### Fragenkatalog im Rahmen der Konsultation des BSH-Entwurfs eines Flächenentwicklungsplans 2019 (Anlage zur Stellungnahme)

#### Zu 4.3.1 Gleichstromsystem Nordsee

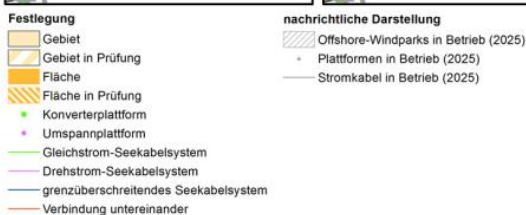
***Das BSH bittet die Konsultationsteilnehmer insbesondere um Stellungnahme zu den in Abbildung 23 dargestellten Varianten.***

Eine gemeinsame Umspannplattform für die beiden vom gleichen Betreiber im gleichen Zeitraum zu errichtenden Parks Gode Wind III und Gode Wind IV macht technisch und wirtschaftlich Sinn. Eine Querverbindung zwischen zwei Umspannplattformen wurde in der Ostsee bereits erfolgreich implementiert. Hier gilt es, Schnittstellen und Verantwortlichkeiten sowie Kompensationsregeln im Vorfeld klar zu definieren. Dann erscheint uns Variante 1 als die sinnvollste Lösung.

Variante 2 schließen wir hingegen kategorisch aus. Der Anschluss von noch nicht bekannten Turbinen eines fremden Betreibers einige Jahre nach Inbetriebnahme des Umspannwerkes ist in deutschen Gewässern neu und lässt zahlreiche technische und juristische Komplikationen in Bau und Betrieb erwarten, welche die wirtschaftliche Attraktivität der sowieso schon kleinen Fläche N-3.7 noch weiter reduzieren und ein kompetitives Gebot fraglich machen.
